改善箇所説明図

■ 不具合発生箇所（ブラケット固定ボルト片側 2 箇所）

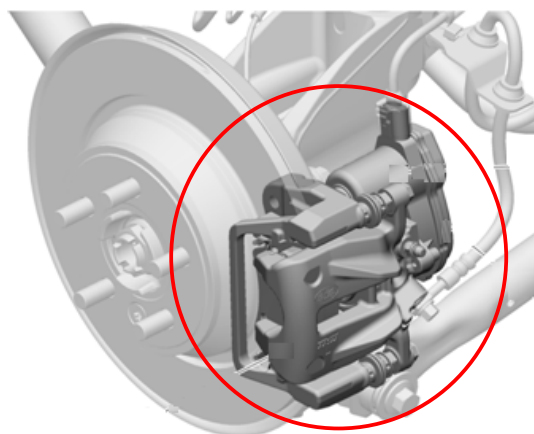
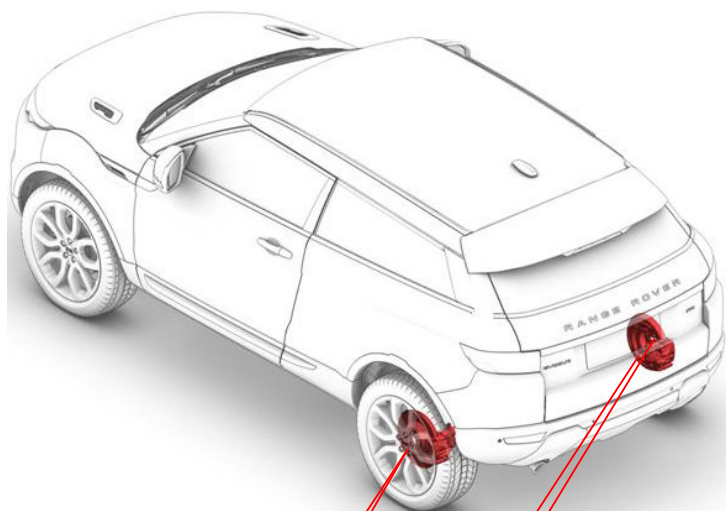
リアブレーキキャリパマウンティングブラケットの固定ボルトにおいて、締め付けトルクが不十分なものがある。そのため、走行中や制動時に車両後方から異音が発生し、異音を無視して走行を続けた場合に、当該ボルトが脱落しブレーキキャリパが外れて制動力が低下するほか、脱落したブレーキキャリパがホイールを損傷させ、タイヤの空気が急激に抜けて、走行不能に至るおそれがある。

全車両、当該ボルトを規定トルクで締め付ける。なお、当該ボルトが脱落している場合は、損傷した部品をすべて交換すると共に、新品固定ボルトを取り付ける。
